Mission régionale d'autorité environnementale

Avis délibéré de la mission régionale d'autorité environnementale sur la ligne de bus à haut niveau de service Trévoux-Lyon portée par la Région Auvergne-Rhône-Alpes, et la mise en compatibilité des plans locaux d'urbanisme de Reyrieux et Parcieux (01), et de la Métropole de Lyon (69) pour Genay, Neuville-sur-Saône, Fleurieu-sur-Saône, Fontaines-Saint-Martin, Rochetaillée-sur-Saône et Fontaines-sur-Saône

Avis n° 2025-ARA-AP-1968

Avis délibéré le 19 décembre 2025

Figure 1: Présentation de la ligne de BHNS Trévoux-Lyon - Source : dossier .

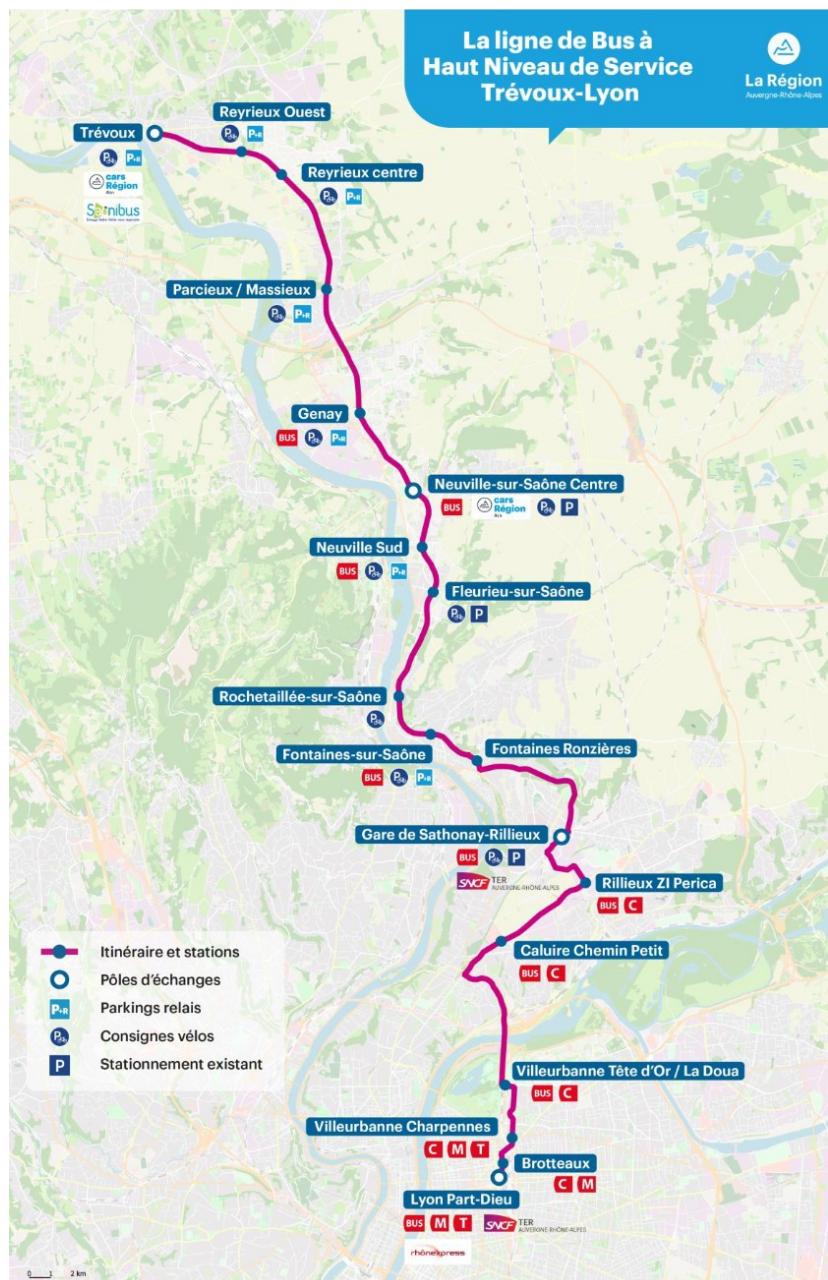
La délibération du [conseil municipal de la ville de Lyon du jeudi 20 novembre 2025](#) refusant le terminal proposé boulevard Jules Favre et précisant la nécessité d'« une desserte de la gare Part-Dieu, indispensable pour faciliter l'intermodalité » semble indiquer que le tracé présenté par le dossier et repris en figure 1 issu du dossier n'est pas celui qui a été présenté au conseil municipal qui présentait un terminus au Brotteaux, 1 boulevard Jules Favre.

L'Autorité environnementale recommande de clarifier la localisation du terminus de la ligne BHNS et de la justifier au regard de ses incidences sur l'environnement et la santé humaine et des objectifs affichés d'intermodalité.

Figure 2: Périmètres de protection actuels du captage Tourneyrand, et périmètres futurs (en bas à droite) – Source : dossier

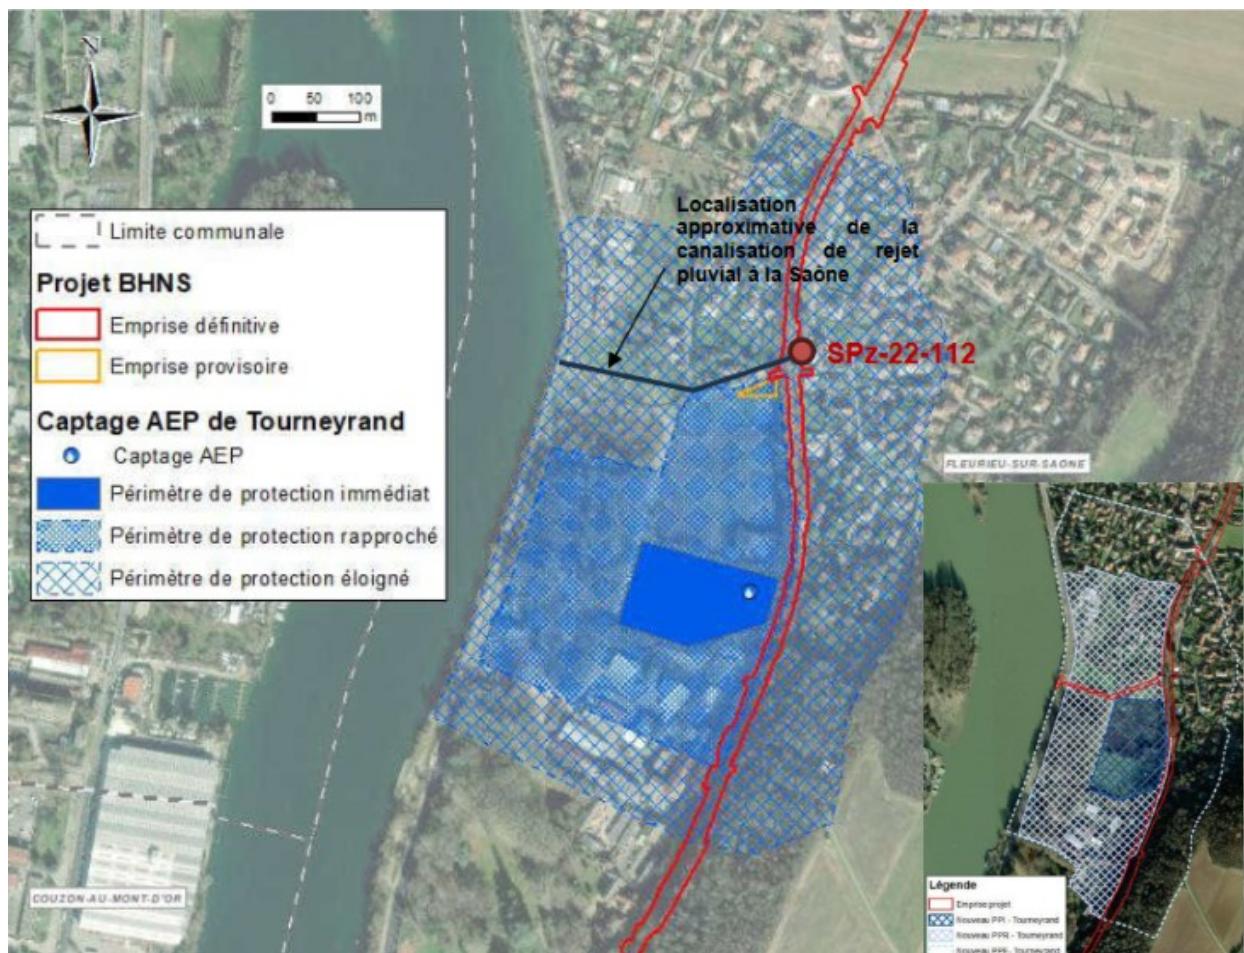
Les aménagements réalisés dans les périmètres de captage sont compatibles avec le règlement actuel de ce captage. Le captage de Tourneyrand fait l'objet d'une révision de la DUP. L'évolution proposée des périmètres de protection est présentée Figure 2, les travaux n'y seront pas interdits.

Figure 7: Amélioration de l'accès TC avec le BHNS , Isochones - Source : dossier

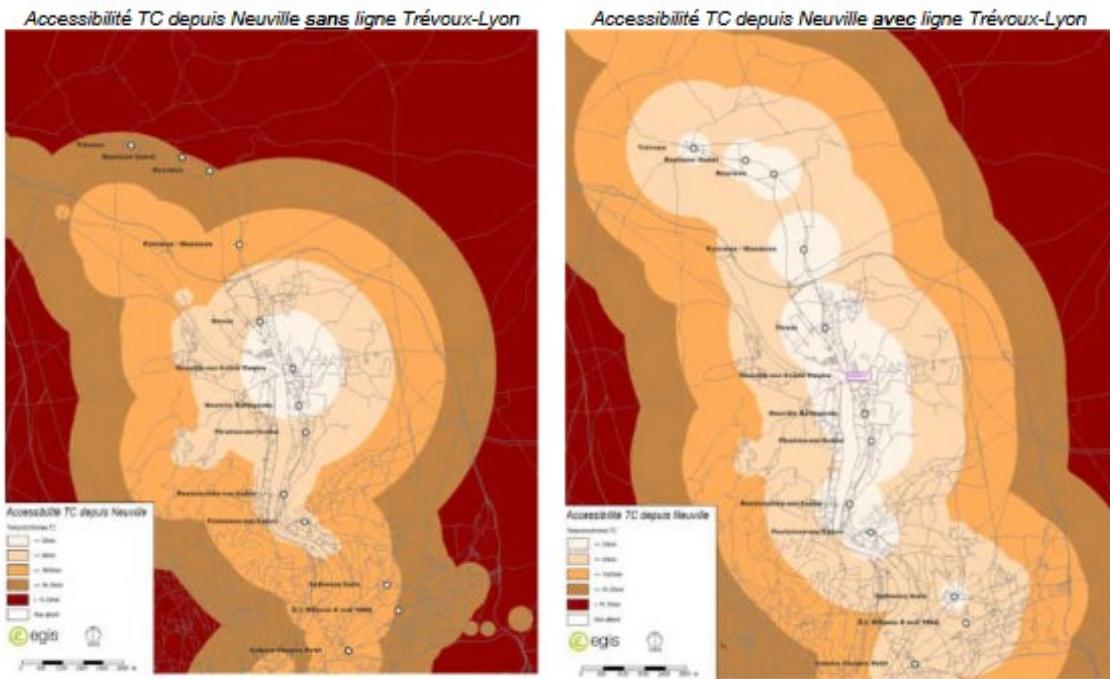
Les isochrones de 1h00/1h20 depuis Part-Dieu, s'élargissent dans les zones environnantes de Trévoux/ Reyrieux. Les isochrones depuis Neuville-sur-Saône sont présentés (cf Figure 7).
